STAZIONE VLF - ISOLA DI TAVOLARA (OT)

**"RESTAURATION OF HEALTH AND SAFETY
CONDITIONS TO OPERATE THE STATION -
STAZIONE VLF - ISOLA DI TAVOLARA (OT)"**

**Risposta puntuale alle richieste
di integrazioni formali**

COMMITTENTE	SEZIONE DEL GENIO MILITARE PER LA MARINA DI CAGLIARI – P.zza Marinai d'Italia snc
PROGETTISTA	MODIMAR s.r.l. Via Monte Zebio 40, Roma
CODICE DOCUMENTO	21 018 DR 020 -0 GEN
DATA	05.05.2024
REVISIONE	REV. 0

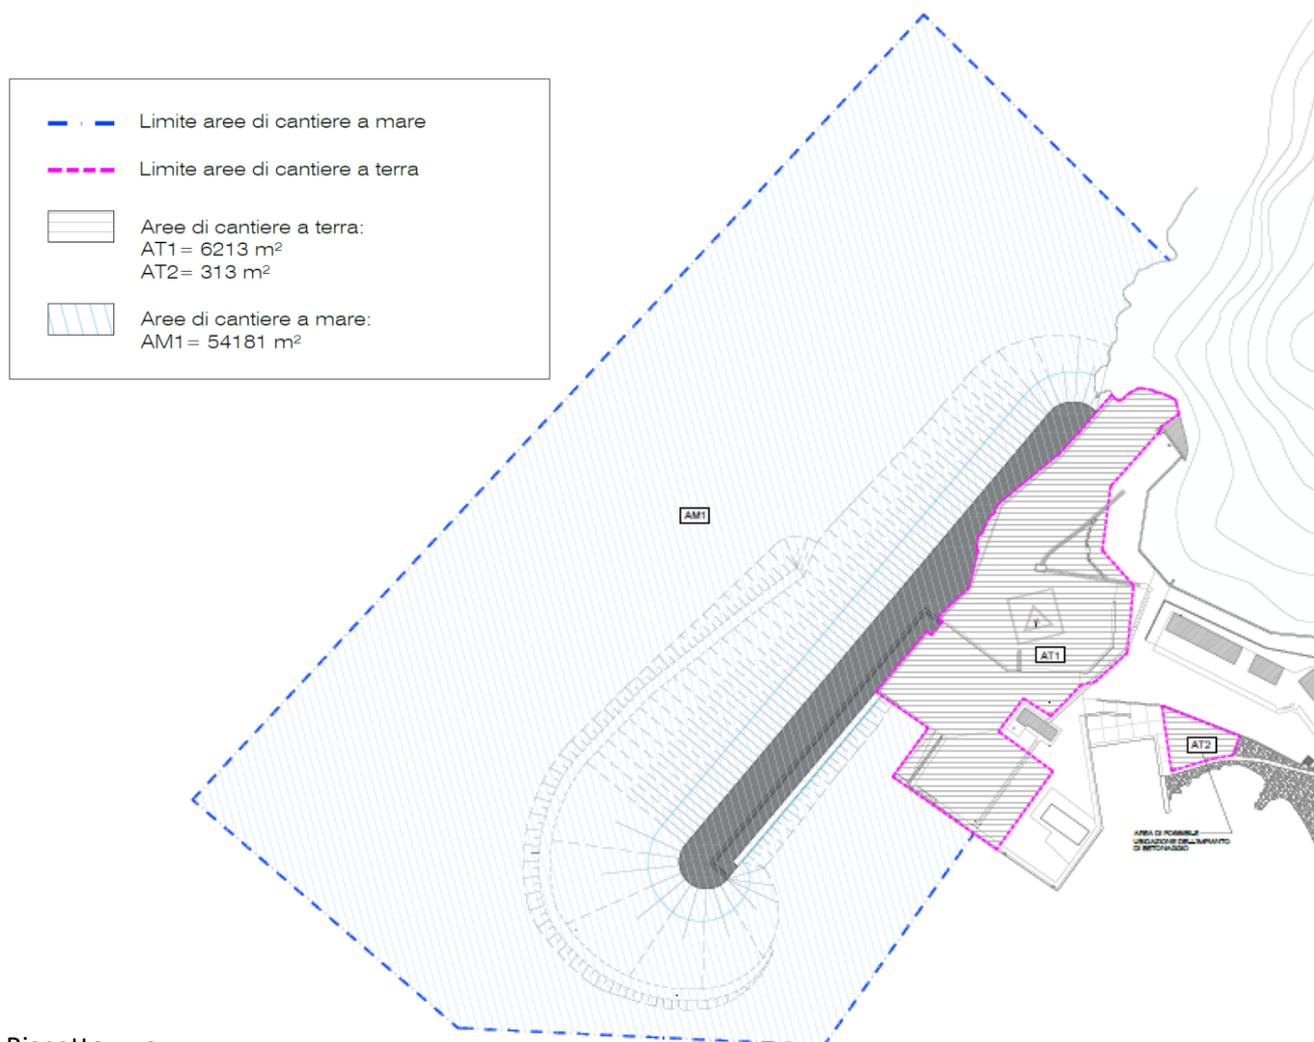
2. Specificare l'estensione e la localizzazione della superficie del sito di cantiere, distinte per tipologia d'uso che il progetto nel suo complesso è destinato ad occupare

Con riferimento alle indicazioni riportate negli elaborati di progetto definitivo già consegnato ed in particolare al par. 4.3 dell'elaborato 21 018 DR 012 0 AMM – Aggiornamento prime indicazioni sicurezza relativo alla cantierizzazione e organizzazione interna, l'estensione complessiva delle aree di cantiere è stimabile in circa 60.700,00 m² suddivisa in aree marine ed a terra come meglio specificato nella figura seguente:

Rispetto a

quanto riportato negli elaborati di progetto, nella precedente immagine sono state introdotte le richieste superfici che saranno occupate (sia a terra che a mare) dal cantiere durante l'esecuzione delle opere. Più in dettaglio è facile osservare come le superfici marine necessarie alla riqualificazione della diga foranea sono decisamente maggiori di quelle a terra; infatti a fronte di circa 54.200 m² di specchio acqueo (denominato AM1, comprensivo dell'ingombro della stessa scogliera da sistemare) le superfici terrestri sono limitate agli spazi strettamente necessari alla realizzazione delle opere in calcestruzzo (superficie individuata dalla sigla AT1 di circa 6.200 m²) oltre che a quelle indispensabili per la produzione dello stesso conglomerato cementizio (superficie indicata con la sigla AT2 di circa 315 m²).

Occorre evidenziare come tali superfici siano da considerare come spazi minimi di intervento, in funzione delle lavorazioni da eseguire e della tipologia di mezzi da utilizzare (sia marittimi che terrestri), che sono stati volutamente limitati per arrecare il minor disturbo verso l'ambiente esterno (subacqueo ed emerso).

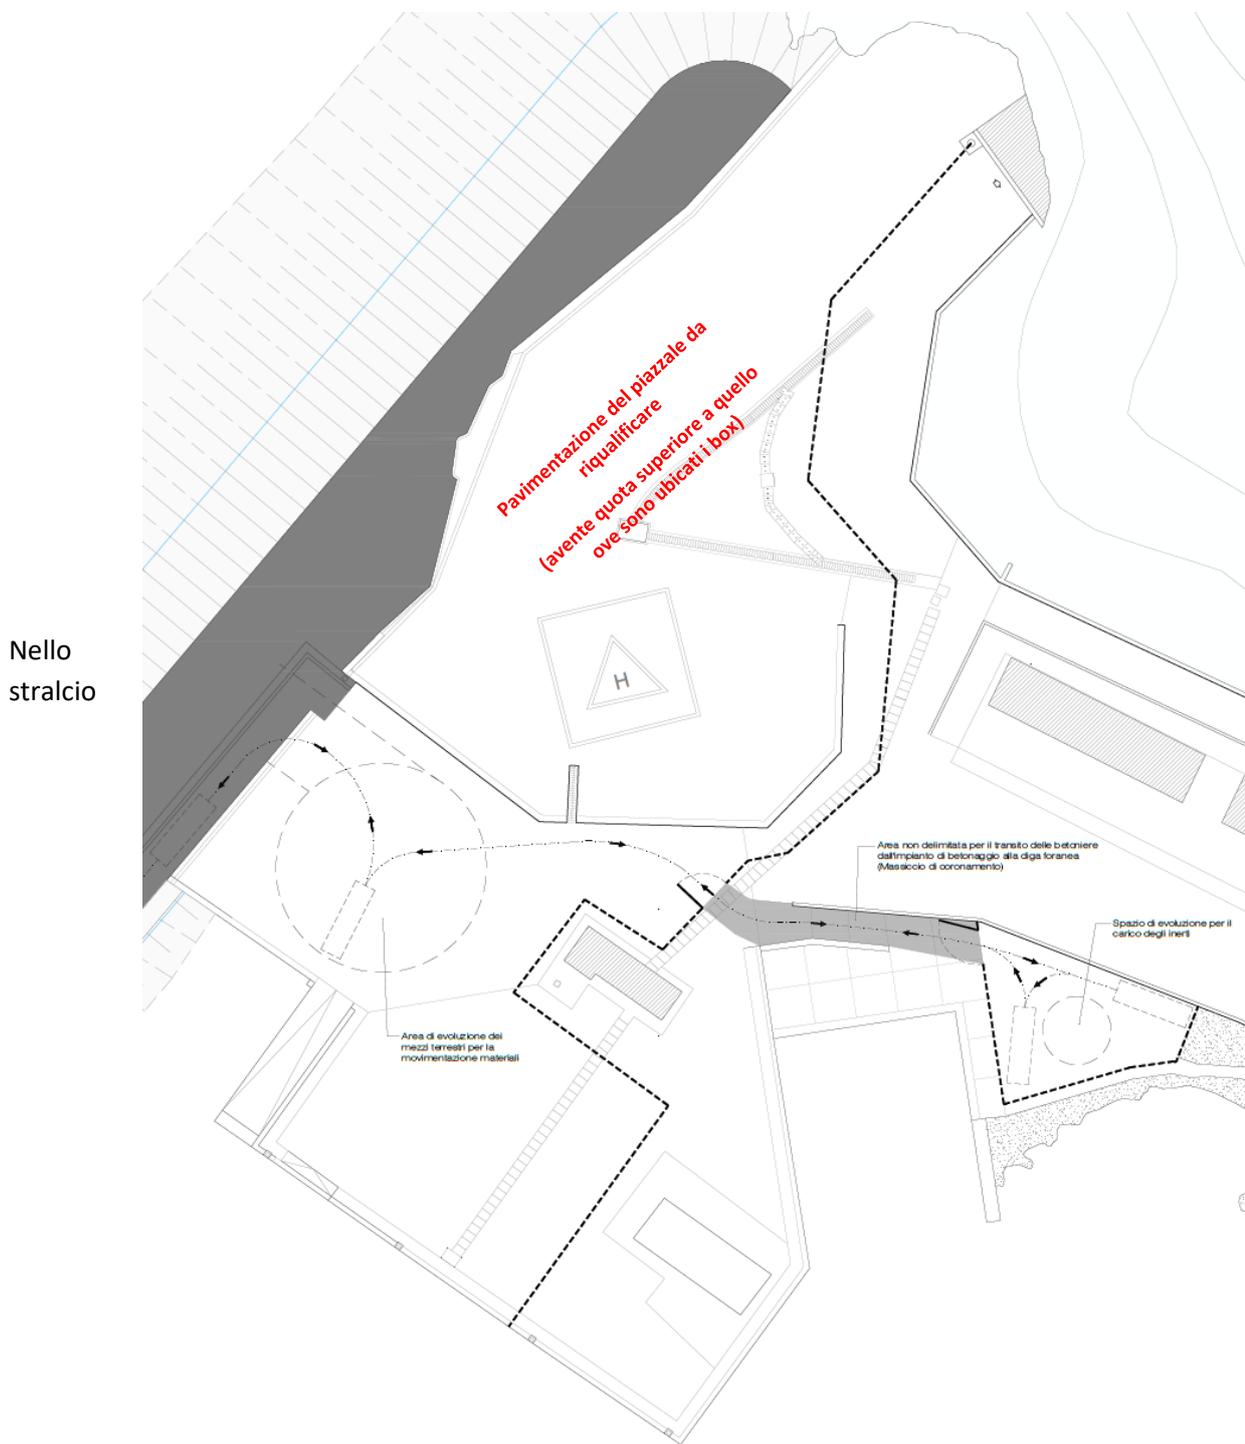
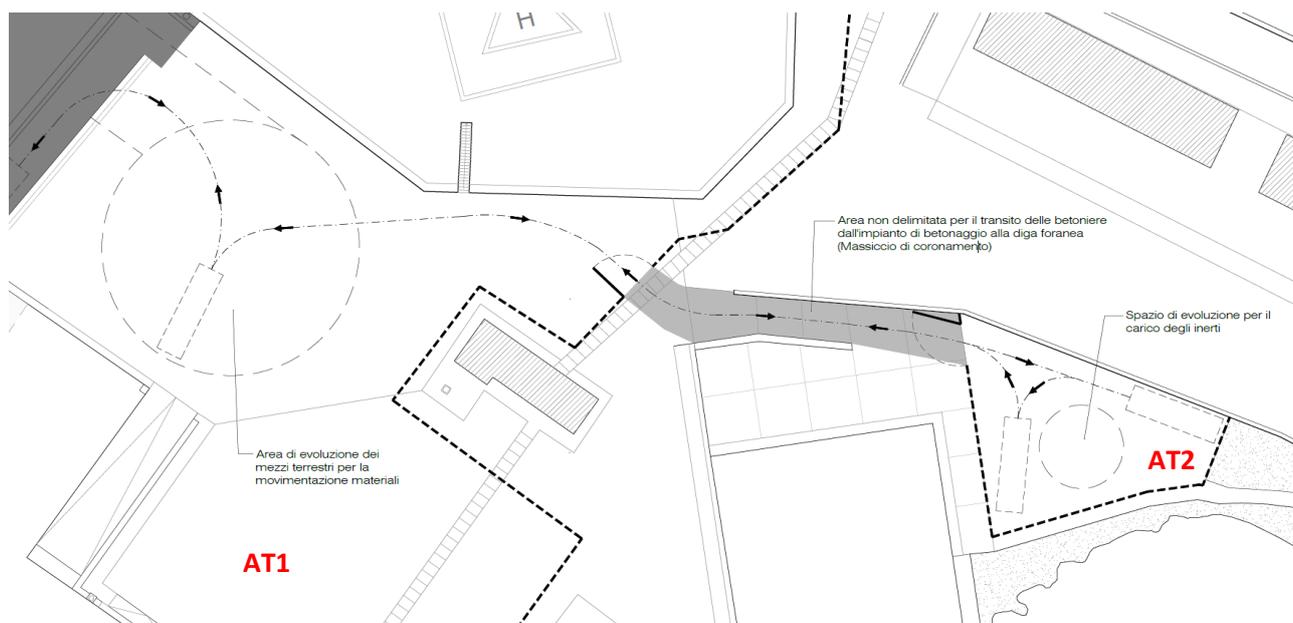
3. Dettagliare le azioni associate alla realizzazione ed esercizio del cantiere, vie di transito dei mezzi per raggiungere i cantieri e i periodi in cui saranno svolte le attività al loro interno

Volendo approfondire l'organizzazione del cantiere nei limitati spazi in cui si è deciso di operare, nella figura seguente viene riportata la viabilità interna e l'ubicazione specifica delle aree che verranno occupate con l'indicazione della destinazione d'uso.

planimetrico di seguito riportato, che costituisce l'ingrandimento della precedente immagine, è possibile osservare come le aree a terra siano state organizzate prevedendo sia superfici stabili, delimitate con appositi elementi di recinzione, sia aree di transito non delimitate in quanto interferenti con le zone di passaggio e collegamento della banchina di attracco con gli edifici e le attività svolte nella base militare VLF di Tavolara.

Come si può osservare dalla figura riportata poco sopra le aree di cantiere stabili sono suddivise in due zone, denominate AT1 e AT2, collegate da un corridoio di collegamento che sarà utilizzato e percorso esclusivamente dai mezzi di cantiere durante l'esecuzione delle lavorazioni per la realizzazione delle strutture in calcestruzzo, ovvero del massiccio di coronamento con muro paraonde e della sistemazione delle pavimentazioni dei piazzali operativi. Più in dettaglio, l'area AT1 di maggiore estensione verrà utilizzata, oltre che per ospitare i box di cantiere, per il transito ed evoluzione dei mezzi terrestri impegnati per la realizzazione del coronamento (soprattutto dall'autobetoniera con il calcestruzzo fresco, dalla pompa per il calcestruzzo che deve essere gettato all'interno dei casseri e dai mezzi per il trasporto delle stesse cassetture e delle barre di acciaio), mentre l'area AT2 (più interna di modesta dimensione) è dedicata allo stoccaggio provvisorio delle materie prime per il successivo confezionamento della miscela cementizia, mediante impianto mobile di ridottissime dimensioni, da utilizzare per la realizzazione delle citate strutture in c.a.

L'esigenza di lasciare libero il passaggio tra le due aree suddette scaturisce dal fatto che tale zona viene utilizzata giornalmente dai militari operanti nella base militare e che non è possibile attribuire specificamente alle sole esigenze di cantiere. Per tale motivo, nella successiva redazione del Piano di Sicurezza e Coordinamento, si dovrà individuare una specifica procedura di sicurezza per consentire l'utilizzo congiunto di tale area, formando ed informando tutti coloro che frequenteranno i suddetti luoghi, al fine di minimizzare i rischi connessi alle lavorazioni di cantiere.

Si ritiene opportuno evidenziare che l'area AT1 sarà occupata praticamente per tutto l'intervallo di tempo di esecuzione delle opere (iniziando da quelle a mare e terminando con quelle a terra) in quanto ospiterà i box di cantiere utilizzati dal personale dell'Impresa e dalla D.L. terminate le attività marittime di riqualificazione della diga foranea si proseguirà con le lavorazioni (da svolgere a terra e con mezzi terrestri) per la realizzazione del coronamento posizionato sulla berma sommitale della diga foranea. A tale scopo verrà utilizzata la viabilità interna all'area AT1 (che consentirà il transito e l'evoluzione degli automezzi presenti in cantiere) e quella di collegamento con l'altra area di cantiere AT2 (poco distante dalla precedente in cui verrà confezionato il calcestruzzo). Una volta terminata la realizzazione del massiccio di coronamento i lavori si chiuderanno nell'area AT1 con la riqualificazione delle pavimentazioni dei piazzali in cui si prevede l'utilizzo della rampa perimetrale inclinata esistente (di collegamento tra i due piazzali) da parte dei mezzi di cantiere per il raggiungimento del piazzale posto a quota superiore che entreranno nell'area AT1 attraverso la viabilità

Stralcio della Carta delle attività estrattive (PRAE) della Provincia di Olbia – Tempio con individuazione delle cave in esercizio (attive)

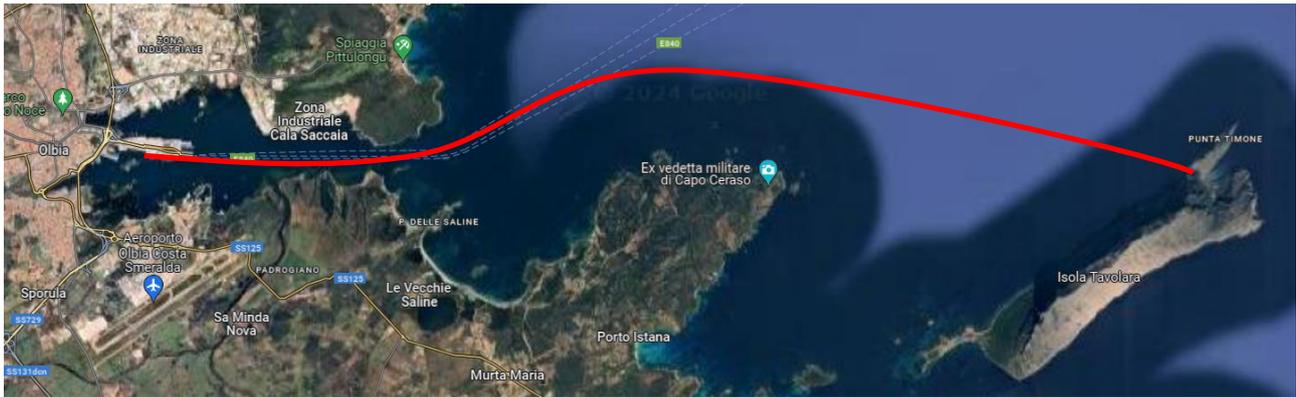
4. Dettagliare sia le cave di approvvigionamento specificando i tracciati viari e marittimi necessari per il raggiungimento delle zone operative ed i siti di conferimento dei rifiuti, con analisi degli impatti sui possibili recettori sensibili presenti lungo i percorsi e sul traffico locale:

Facendo riferimento a quanto già indicato nel punto precedente le cave di prestito da cui approvvigionare i materiali lapidei erano già state individuate nell'elaborato 21 018 PD 014 -0 VAR: Relazione sulla gestione delle materie. Tali cave sono censite nel PRAE (vedi Tavola 2.1A dell'area Olbia – Tempio riportata di seguito). Negli elaborati progettuali non era stato individuato uno specifico sito di prelievo in quanto tale scelta compete esclusivamente all'Appaltatore che eseguirà i lavori essendo una sua prerogativa la scelta del sito di cava a Lui più conveniente. Comunque volendo fare una ipotesi per tutte le conseguenti valutazioni ambientali si è fatta l'ipotesi di utilizzare il sito di cava più vicino ai luoghi di esecuzione, ovvero al porto di Olbia individuando così anche i tracciati viari che dovranno essere seguiti dai mezzi terrestri a cui verrà demandato l'approvvigionamento e trasporto fino alla zona di carico sul mezzo marittimo (anche questa ipotizzata nel porto di Olbia).
